Tähelepanekud 25.04.2025

Oleme projektide materjalidega tutvunud ning edastame tähelepanekud, mille osas palume projekte korrigeerida/täiendada.

Märkused 10.01.2025

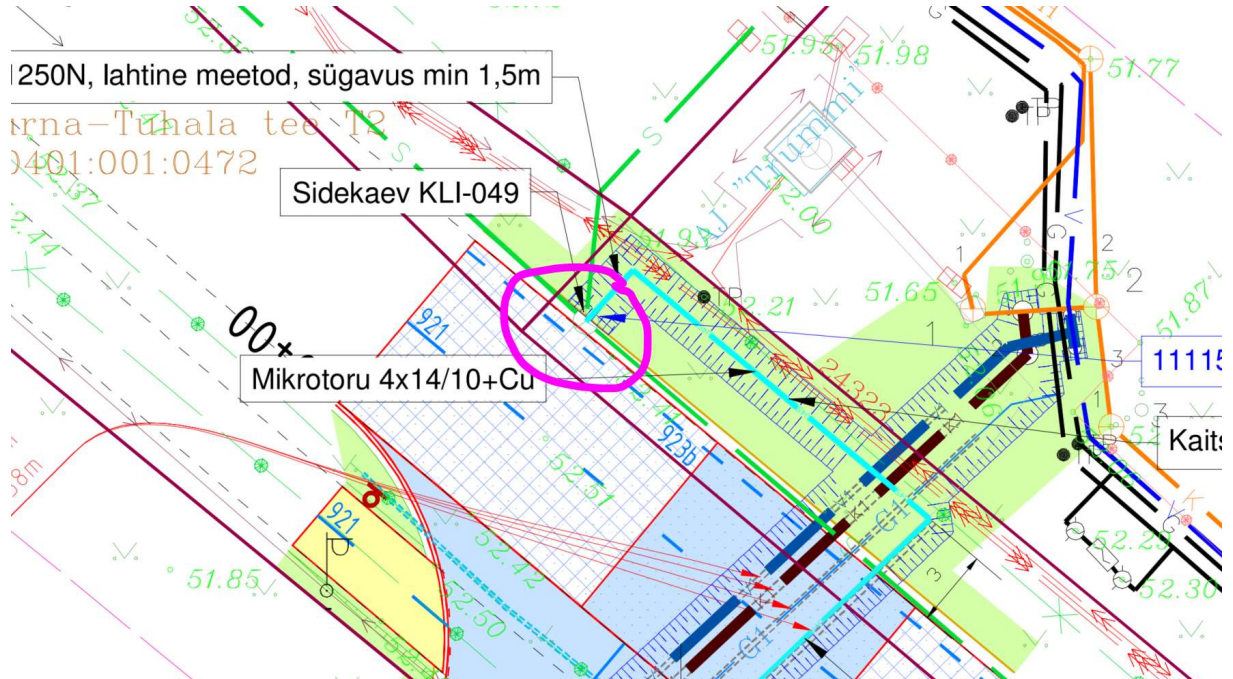
Korduvad tähelepanekud: arvestada TRAM 11.12.2024 e-kirjas toodud märkustega 1,2,3,9. Esitada vastavalt märkustele korrigeeritud joonised ja seletuskiri.

1. Osad joonisel toodud nähtavuskolmnurkade arväärtused ei ole kooskõlas normides tooduga.
2. Osad joonisel toodud nähtavuskolmnurkade arväärtused on vastuolus joonistatud kolmnurkade mõõtudega.
3. Jalgratta- ja jalgteega ristumise nähtavuskolmnurga arväärtused on joonisel erinevad, mistõttu ei selgu, mille järgi on kolmnurgad konstrueeritud.
9. Ristumiskoha pöörderaadiused on üle dimensioneeritud, mis nähtub pöördekoridoridest. Palun raadiusi optimeerida. Arvestada tuleb, et tegemist on olulise piirkondi ühendava kergliiklusteega, kus ristmikul ei tohiks kergliiklejate olukorda halvendada, sh tuleb tagada kergliiklejatele võimalikult lühike teeületus (raadiusi vähendades). Täpsustamist vajab, kuidas on ette nähtud kergliiklustee (visuaalne) eraldamine sõiduteest ristmiku alal.

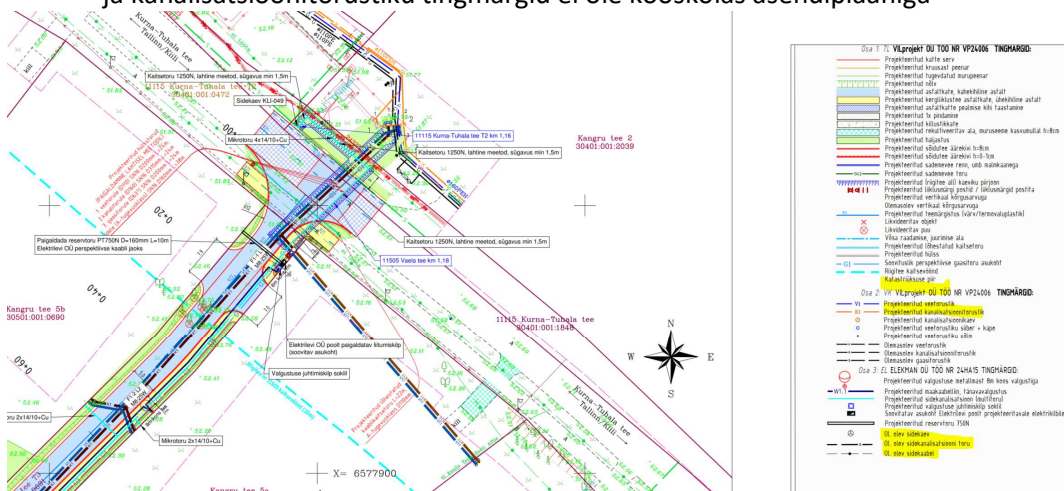
- Palume kajastada avatud kaeve kontuurid korrektselt. Kuidas on planeeritud antud sidekaevule juurdepääs ilma kaevu lahti kaevamata?
 Kajastada katete taastamise osa korrektselt antud kaevu asukohas.
 Lisaks palume kaaluda lahendust ning rajada ka olemasolev sidekaev eemale riigitee muldest, et hilisemad liitumisi oleks võimalus teostada ilma tee mullet lahti kaevamata.

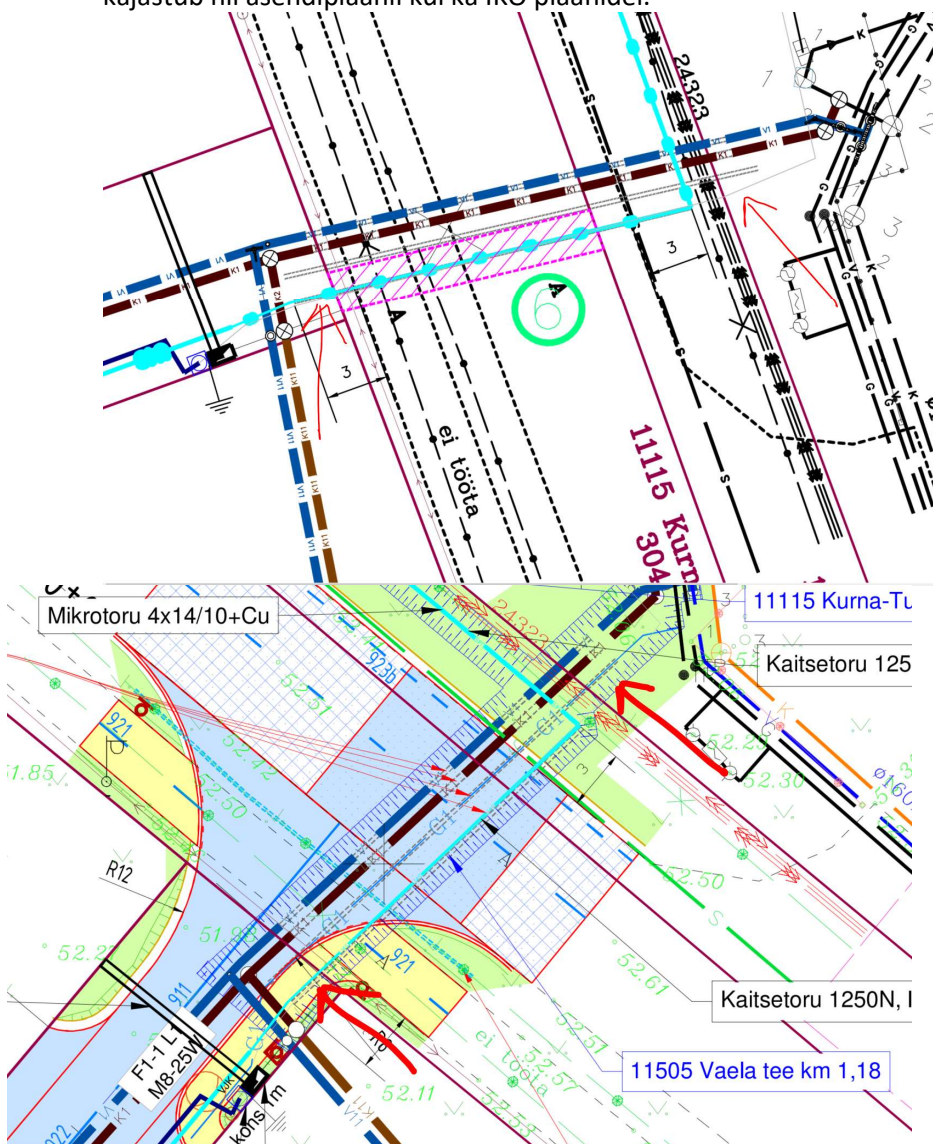
- Palume esitada sideprojekti koosseisus ristmethyla joonis ristumisel riigiteega.
- Palume viia tingmärgid asendiplaaniga kooskõlla.
 Mida kajastatakse lõhestatud kaitsetoruga, tingmärkides kajastada katastriüksuse piir tähis, olemasolevad siderajatised ei ole vastavuses asendiplaaniga (värvus). Projekteeritavad vee- ja kanalisatsioonitorustiku tingmärgid ei ole kooskõlas asendiplaaniga

- Palume täpsustada, mis halli kontuuriga on tegemist (ristub TRAM maaüksusega), mis kajastub nii asendiplaanil kui ka IKÕ plaanidel.

VILprojekt OÜ
Töö nr VP24006
Vee- ja kanalisatsioonitorustikud

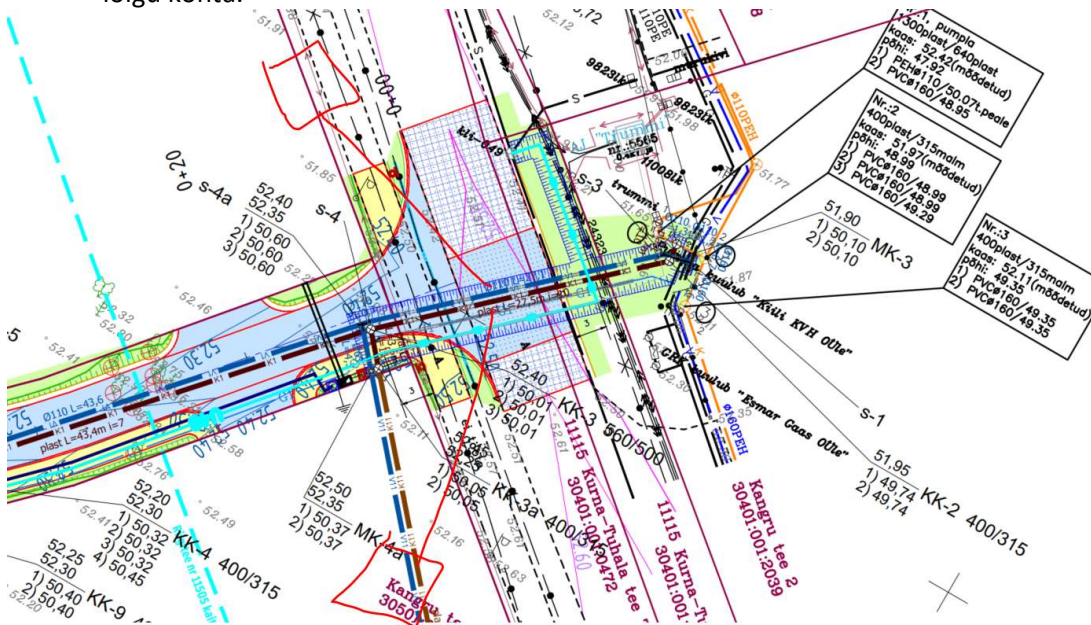
- Asendiplaani joonistel tuua vähemalt riigitee ulatuses välja nn noolega kastis tehnovõrgu paigaldustehnoloogia (lahtine või kinnine meetod), sügavus ning kaitsetoru nõuded iga trassi lõigu kohta.

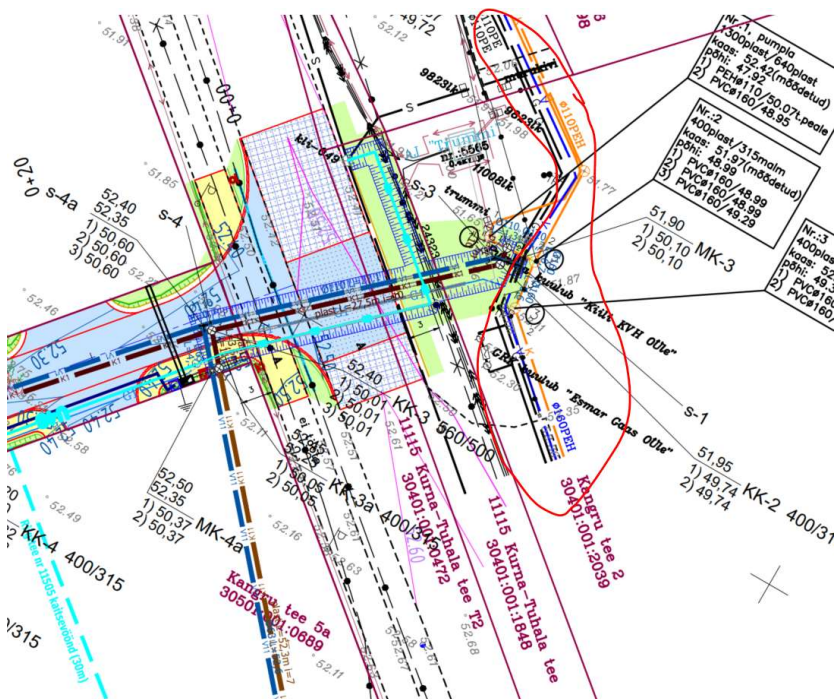
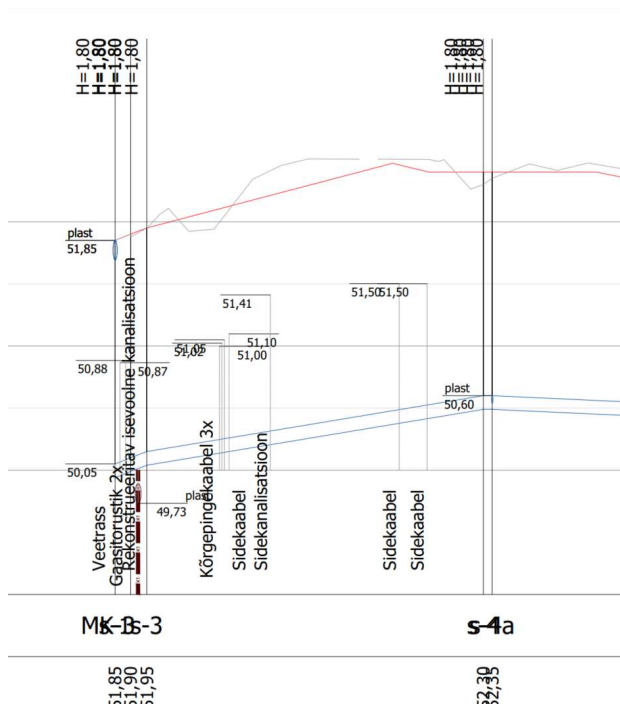
- Asendiplaanil kajastatud leppemärgid ei ole kooskõlas tingimärkides kajastatuga (värvused, kontuurid, ol ol tehnovõrgud jne). Palume korrigeerida.

- Palume kontrollida seletuskirja ajakohasust. Seletuskirja kohaselt planeeritakse rajada 6 hülssi tee maale.
kinnistutelt on eelistatud on sademevee pinnasesse immutamine.

Katete taastamise osa

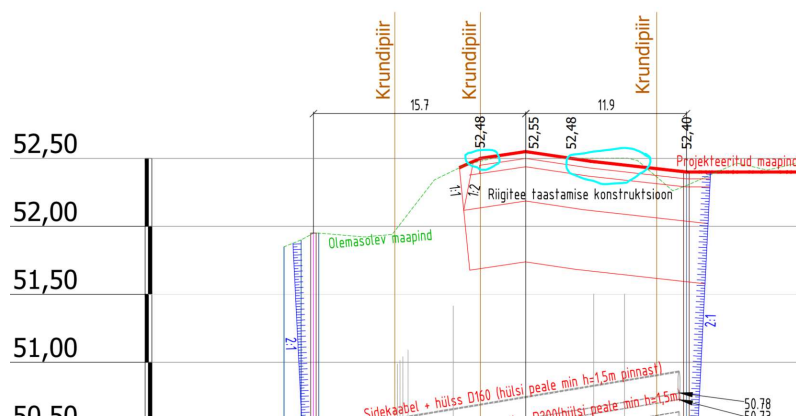
Kõik kihid on vaja taastada astmeliselt ning taastamise ulatus on vaja võtta vastavalt sellele. Kajastada vastavalt asendiplaanil ulatus.

Kaeviku tagasitõitel lähtuda geoloogilisest profilist ning kaevik täita samade omadustega pinnastega kui on ülejäänud tee, sest vastasel juhul kui ülejäänud tee hakkab talvel kerkima ja suvel langema tekib kas lohk või muhk.

Kui pinnased on head siis vahetada TM65 välja ning asendada külmumispiirini TM90 materjaliga.

Asfaltkatte taastamisel peab asfaltsegu täitematerjal sisaldama tardkivi, kajastada vastavalt ka läbilõikel.

Olemasolev sidekaev palume tõsta teest ja muldest eemale haljasalale. Hetkel on sidekaev kehvas asukohas ning võib saada hoolduse käigus vigastada.

Katete taastamise osa peab käsitlema ka sidekaevu asukohta vastavalt astmetele, kajastada asendiplaanil.

Palume kontrollida ja koostada korrektne läbilõige katendi taastamise osas. Hetke andmetel muudetakse riigiteel kattendi asukohas maapinna kuju (sinised kontuurid).

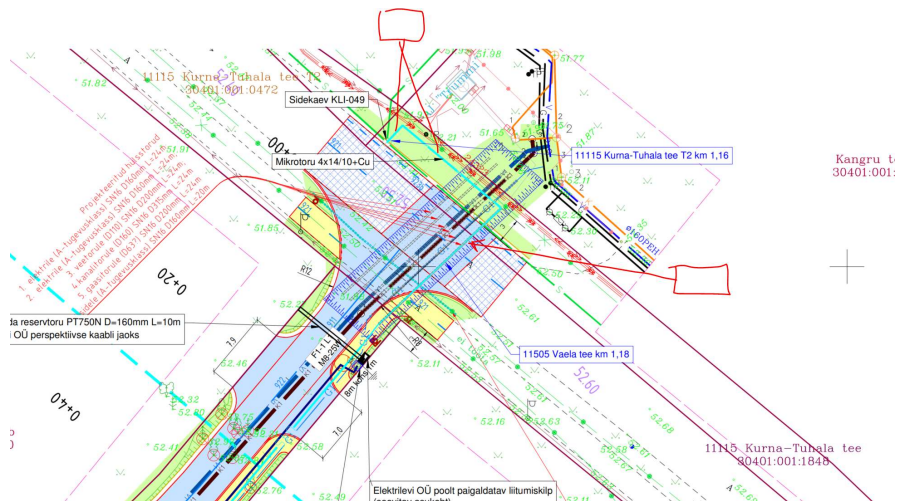
- Projekti asendiplaanil palume kajastada **avatud kaeve korral ehituskaeviku piirjooned, riigitee kaitsevööndi piirid.**

Asendiplaani joonistel tuua vähemalt riigitee ulatuses välja nn noolega kastis min sügavus (sh haljasalal). Juhime tähelepanu, et ristumisel mahasõiduga tuleb riigitee maaüksusel rajada tehnovõrgud min 1,5m sügavusele, kaitsetorus 1250N.

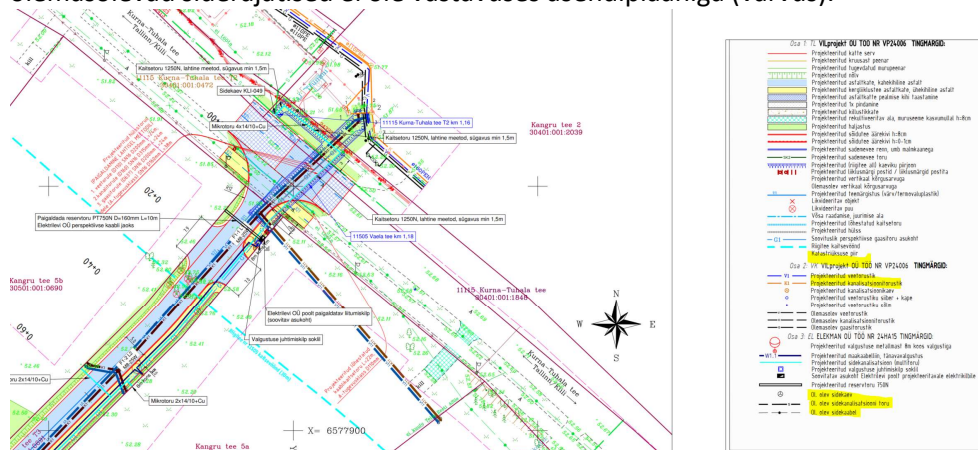
- Palume viia tingmärgid asendiplaaniga kooskõlla. Mida kajastatakse lõhestatud kaitsetoruga, tingmärkides kajastada katastriüksuse piir, olemasolevad siderajatised ei ole vastavuses asendiplaaniga (värvus).

- Ristmävälja joonisel kajastada sügavused ka riigitee servas ja haljasalal. Sügavuste numbrid ei ole kohati loetavad. Lisada juurde kõrvale ka abs kõrguste skaala. Ristmävälja joonisel on kajastatud kinnise meetodi kaevikud. Palume korrigeerida.

Riigitee nr 11505 km 1,18 sidekaev

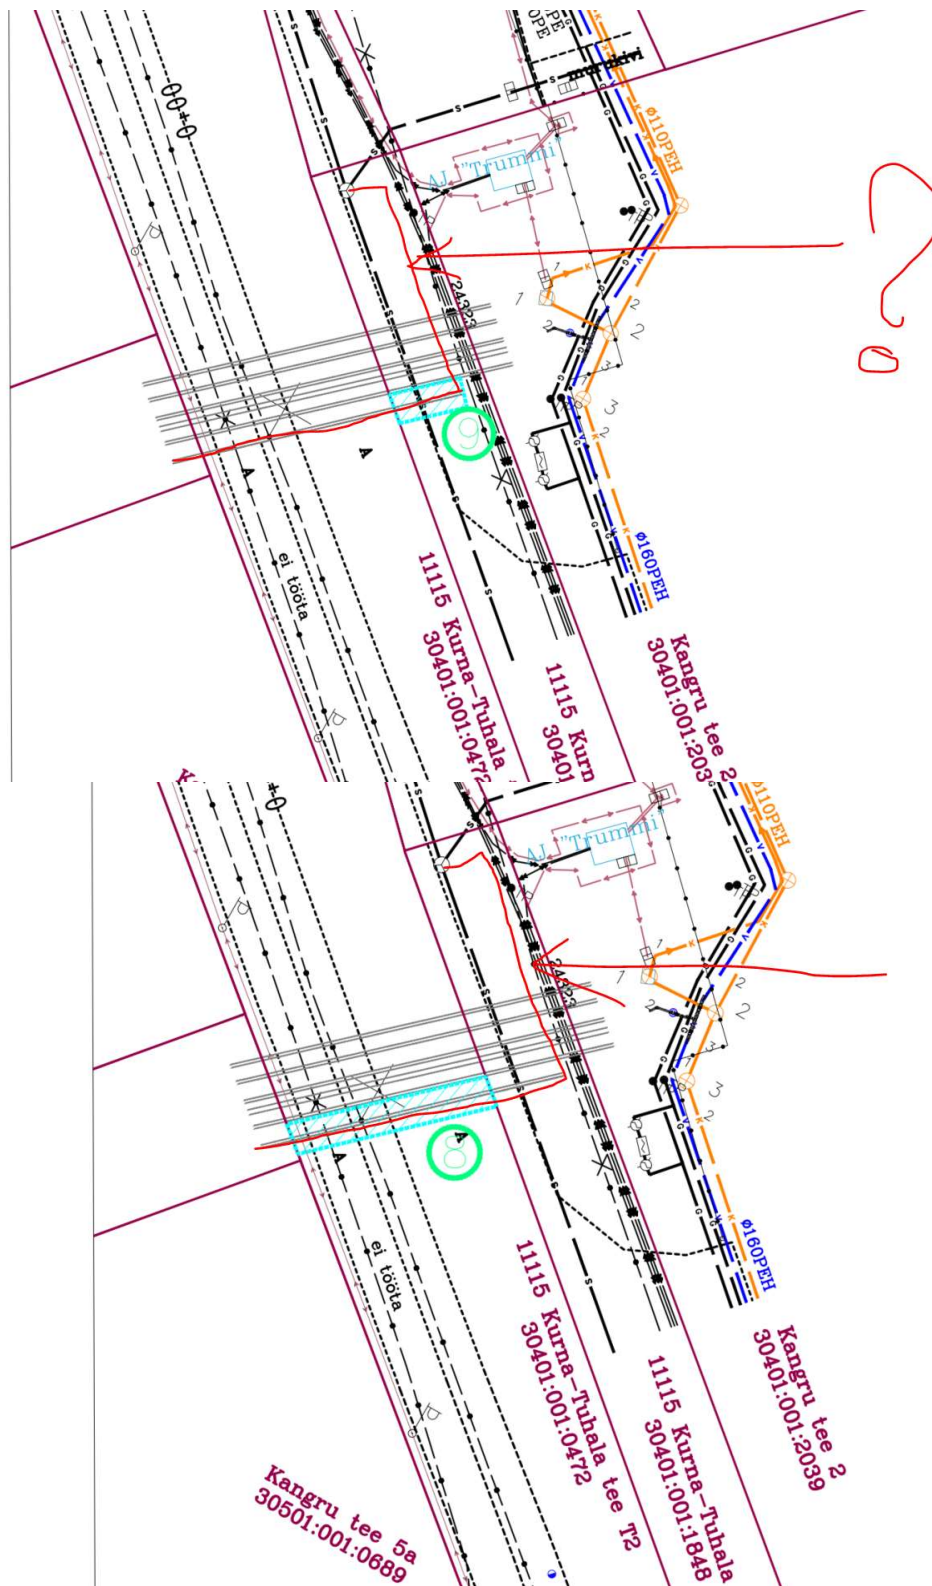
- Katete taastamine peab käsitlema ka sidekaevu asukohta, kuna sidekaev asub riigitee muldes ning rajamisega kahjustatakse riigitee konstruktsioone. Palume leida lahendus ning rajada ka olemasolev sidekaev eemale riigitee muldest.

- Palume IKÕ plaani koostamisel lähtuda juurde lisatud näidisest (tabel, IKÕ ala jne) IKÕ plaanil on kajastatud ainult kaitsetoru ning puudub ülejäänud sidetrassi osa. Palume kajastada kogu sidetrass.
- Juhime tähelepanu, et IKÕ ala ulatuseks riigitee maaüksustel määratakse ehitise horisontaalprojektsiooni välispinnast **1 m ulatuses**. Palume IKÕ plaanidel kajastada 1m ulatuses IKÕ ala.

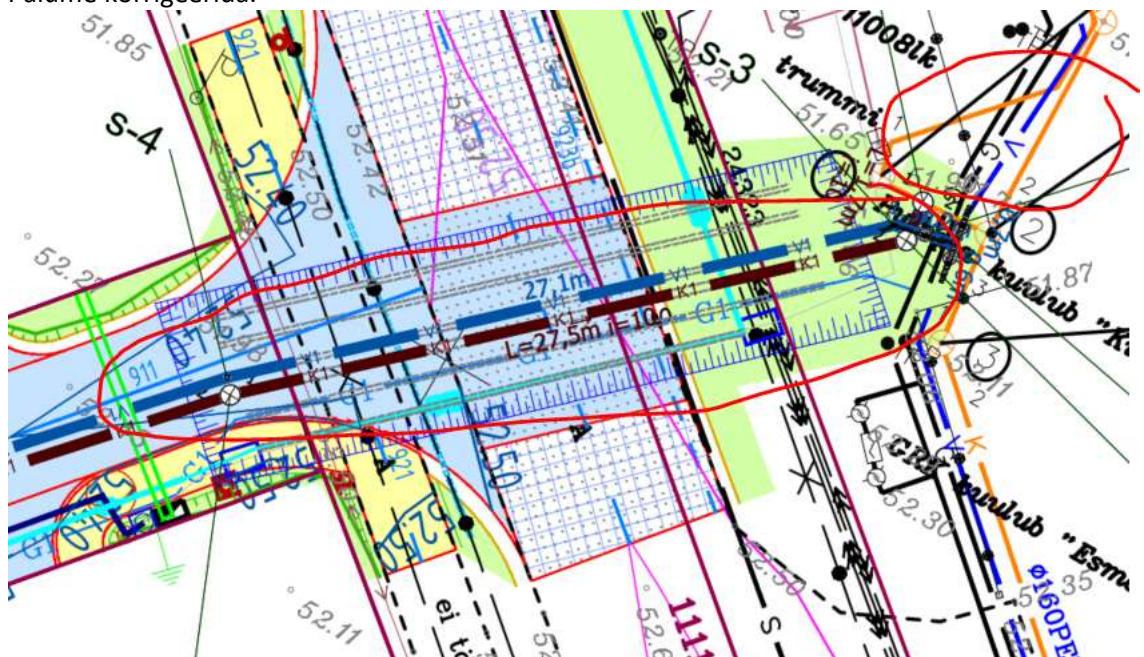
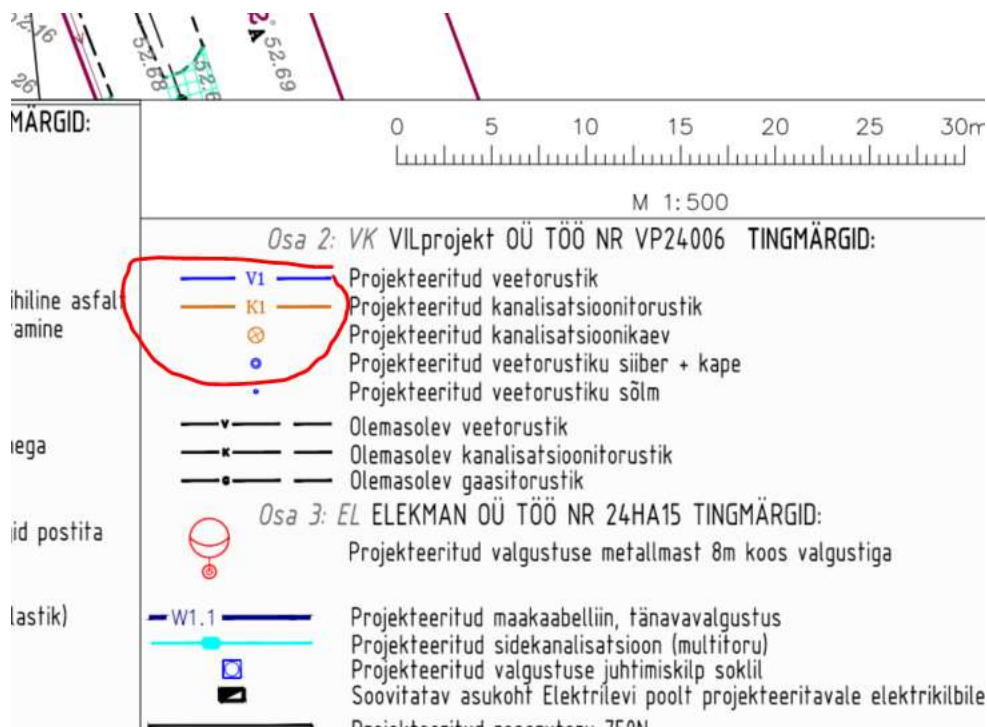
- Palume korrigeerida.

- Esitada projektis riigiteega ristumise kohta ristmevälja joonis vastavalt Transpordiameti juhendile lisa 3. Joonistele tuleb kanda olemasoleva tee ja teekatte kontuur, olemasolevate ja projekteeritava Tehnovõrgu asukoht ja nende sügavused maapinnast ning teekattest, teemaa piirid, kaitsetoru paiknemine. Horisontaalne mõõtahel siduda tee teljega.
- Pikiprofilil kajastada samuti olemasolevad tehnovõrgud, tundub et kõiki olemasolevaid tehnovõrke ei ole profilil kajastatud. Lisaks palume täpsustada, mis kontuuridega on tegemist (punane ja hall kontuur) ja kas riigitee osas on maapinna kontuurid õiged. Lisaks palume kajastada hülsid ning hülside andmed pikiprofilil.

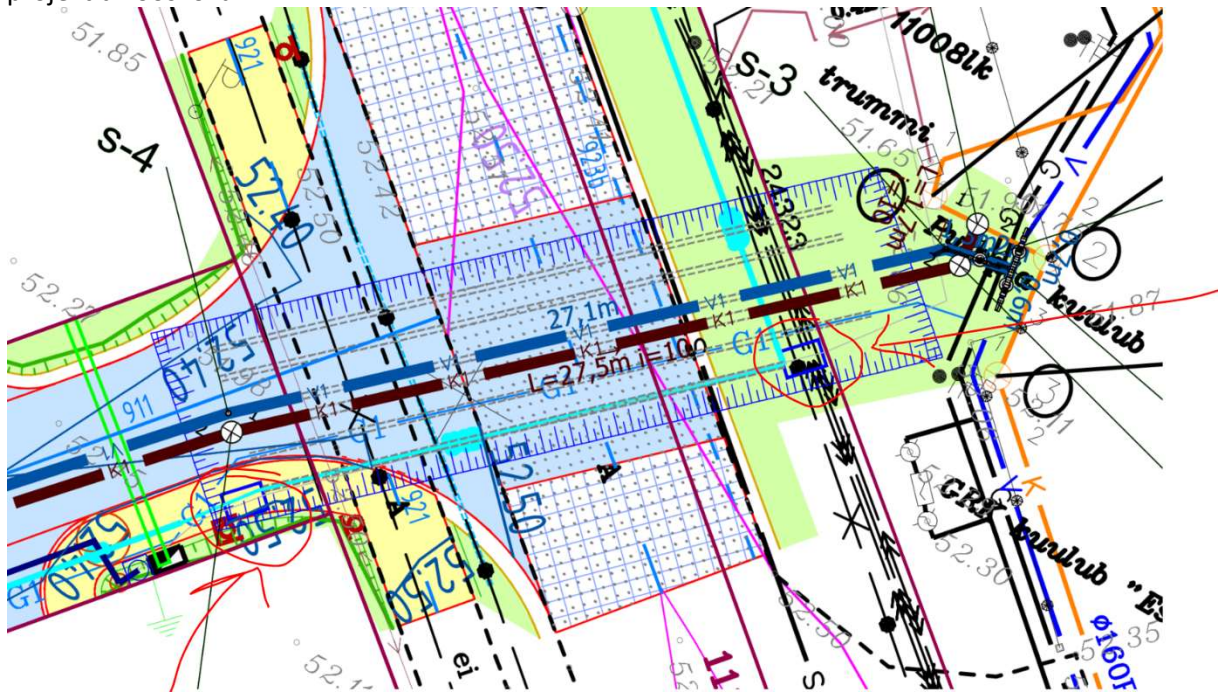
- Asendiplaani on kajastatud side maakaabli rajamine kinnisel meetodil (kaevikud), palume viia projektid kooskõlla.

- Seletuskirjas tuleb kajastada riigitee maaüksusele rajatavate tehnovõrkude hülsside tugevuse andmed. Lisada juurde teemaale rajatavate torustike tugevuse ning min sügavuse andmed.

- Seletuskirja palume lisada, et tehnovõrkude teemaale paigaldamisel on kõrvalekaldeid kooskõlastatud projektist keelatud. Lisaks, et **Tehnovõrgu riigiteealusele maale paigaldamise korral peab tehnovõrgu omanik** enne projekti realiseerima asumist esitama Transpordiametile vormikohase taotluse koos projektis kooskõlastatud asukoha-skeemiga tehnovõrgu paigaldamise ja talumise lepingu sõlmimiseks (vorm saadaval Transpordiameti kodulehel). Sõlmitud leping on aluseks riigitee alusel maal projektijärgsete tööde teostamiseks vajaliku liiklusväliste tööde loa väljastamiseks.

- Palume korrigeerida IKÕ plaane ning lähtuda juurde lisatud nädisest ning lähtuda Transpordiameti juhendist Lisa 6.
Palume IKÕ plaani tabel kujundada vastavalt nädisele.
IKÕ ala kujundada ühtsena vee ja kanalisatsioonitorudele.
Tausta info kajastada hallina, et IKÕ plaani joonis oleks paremini loetav.
IKÕ asendiplaanidel kajastada katastriüksuste nimetused ja nr selliselt et oleksid loetavad ja ei oleks kattuvusi.
Juhime tähelepanu, et IKÕ ala ulatuseks riigitee maaüksustel määratakse ehitise horisontaalprojektsiooni välispinnast **1 m ulatuses**. Palume IKÕ plaanidel kajastada 1m ulatuses IKÕ ala.
